Normungsantrag bzw. Änderungseinsprüche zu

E_DIN_VDE_0100-100 : 2021 - 09 bzw. aktueller VDE 0100 – 100 : 2009 – 06

Bild 54.1b – Beispiel 2

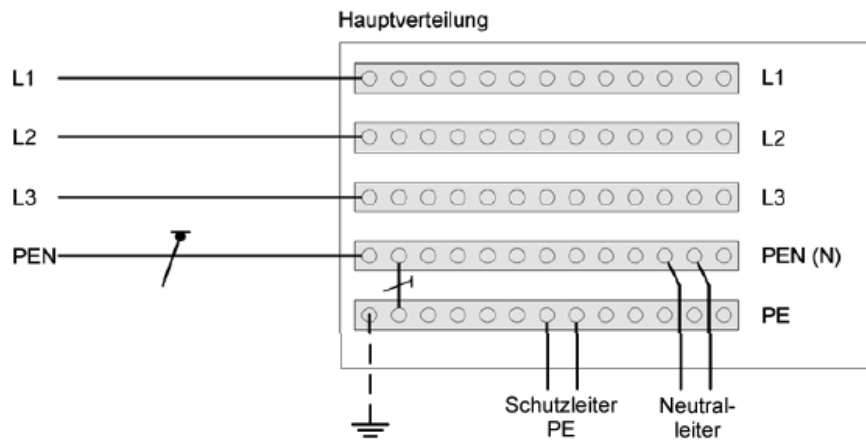
Antrag: 1. Die benannten widersprüchlichen Darstellungen sollen einheitlich an

IEC 60364 Teil 54 DIN VDE 0100 - 540 : 2012 – 06 Bild 54.1b – Beispiel 2 angepaßt werden,

Anschlusses des PEN von der Stromquelle, so vorhanden auf der PEN(N) Schiene oder Leiter.

Solange an einer Anlage PEN Anschlüsse dargestellt werden muß immer der N als PEN(N) bezeichnet werden. Das weist eindeutig darauf hin, daß hier Lastströme fließen.

ABB Cabinet BJ 2007

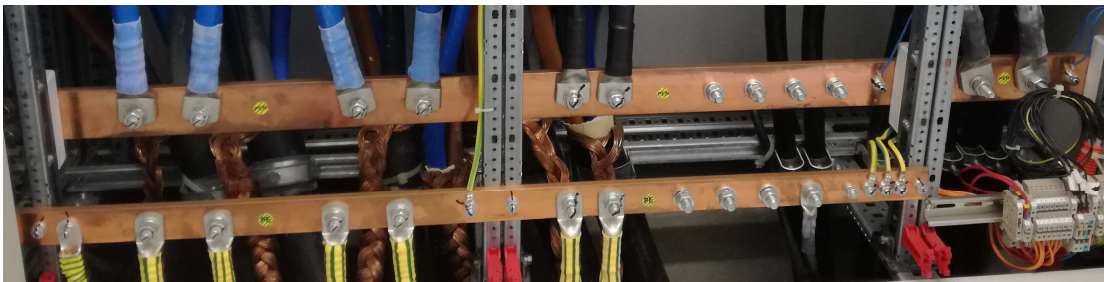
In kürzlich überprüften Anlage BJ 2000 und 2007 wurden folgende fortschrittliche Installationen vorgefunden.
